**Avis de la Mission Régionale d'Autorité environnementale
Nouvelle-Aquitaine sur
le projet de centrale photovoltaïque du Got et du Thié
dans la commune de Dirac (16)**

n°MRAe 2022APNA114

dossier P-2022-13061

Localisation du projet : Commune de Dirac (16)
Maître(s) d'ouvrage(s) : Société PHOTOSOL Développement
Avis émis à la demande de l'Autorité décisionnaire : Préfet de la Charente
En date du : 27 juillet 2022
Dans le cadre de la procédure d'autorisation : Autorisation environnementale
L'Agence régionale de santé et le Préfet de département au titre de ses attributions dans le domaine de l'environnement ayant été consultés.

Plan masse du projet - source étude d'impact p. 189

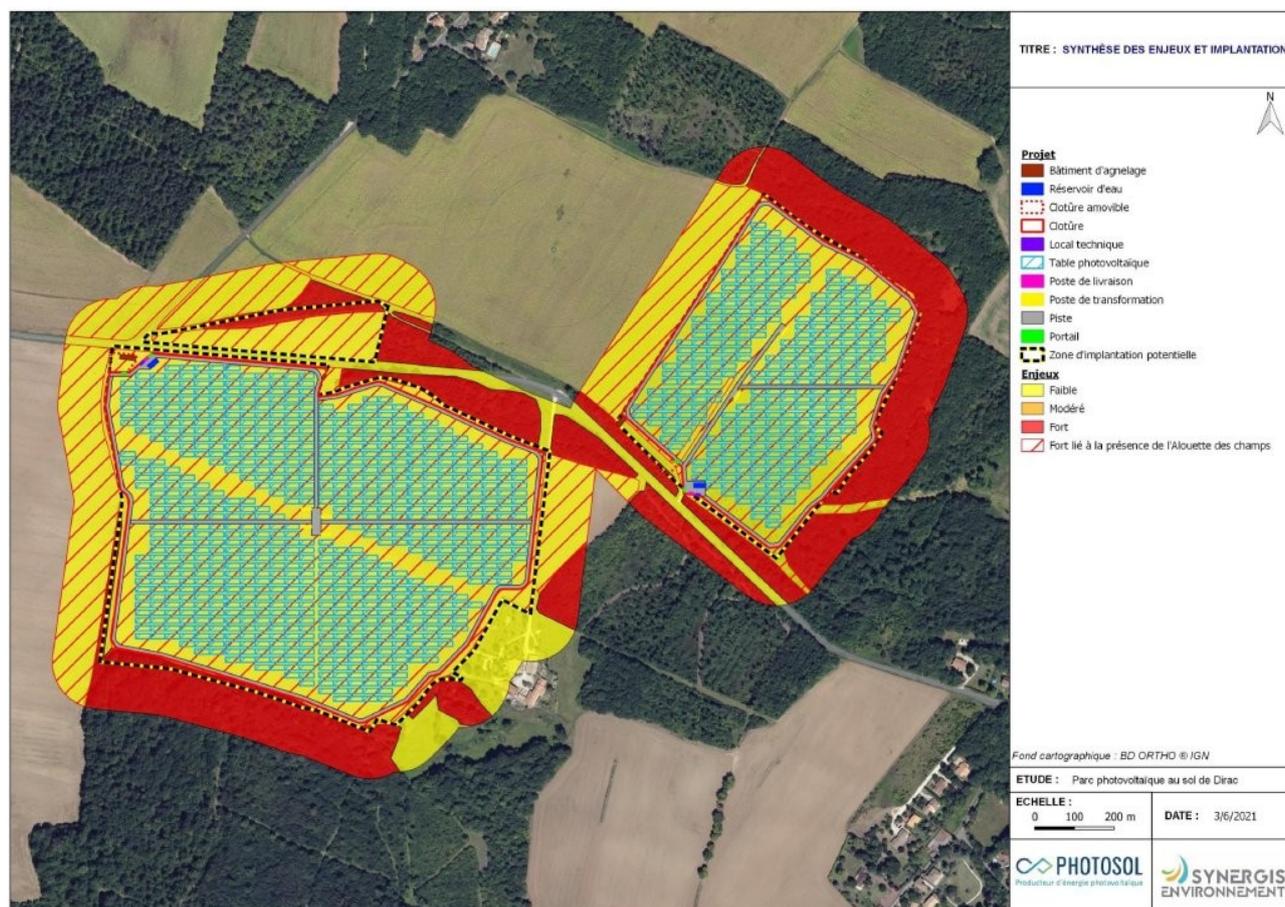
Les parcelles du Thié et du Champs du Got sont actuellement cultivées. Le projet présente un volet agricole qui consiste à faire évoluer l'activité de production actuelle de céréales et de protéagineux vers un élevage ovin de 150 têtes. Les éléments techniques de cet élevage (bâtiment d'agnelage, clôture amovible) figurent dans le plan de masse du projet.

La MRAe relève que le dossier présente un projet agricole insuffisamment précis pour attester de sa viabilité et de sa pérennité sur le site. Ce point remet en question le fondement du projet et la consommation de zone agricole pour la réalisation du parc photovoltaïque à court terme. Le projet agricole mérite d'être mieux étayé.

Carte des enjeux écologiques – source étude d'impact p. 213

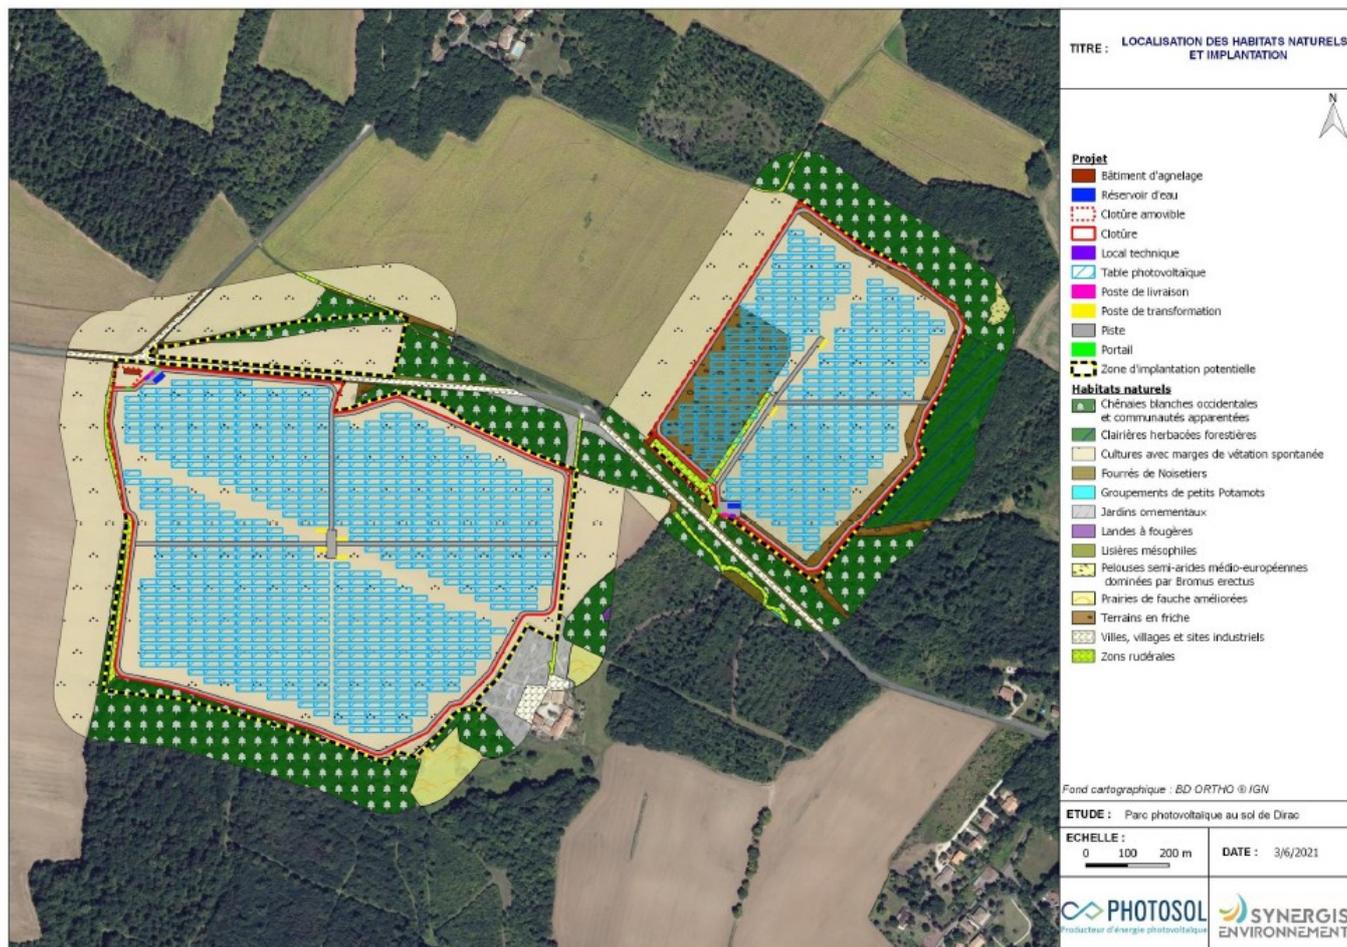
La zone nord/nord-est du projet s'implante sur des milieux ouverts et de friches qui présentent le plus d'enjeux en termes d'habitat d'espèces protégées. Faute d'analyse des fonctionnalités de la zone implantation intégrant les données d'occupation du sol sur l'aire d'étude élargie, l'analyse des impacts bruts et résiduels apparaît insuffisante pour caractériser et quantifier l'ensemble des impacts sur les habitats d'espèces protégées inventoriées, ni pour évaluer les conséquences sur le bon accomplissement des cycles biologiques de ces espèces.

La MRAe recommande de poursuivre l'analyse des impacts du projet sur les milieux naturels et la capacité des mesures d'évitement et de réduction des impacts proposées, en particulier des impacts résiduels pour les espèces protégées. La MRAe signale également que le porteur de projet devra s'assurer de la nécessité ou non d'une demande de dérogation au titre des espèces protégées.
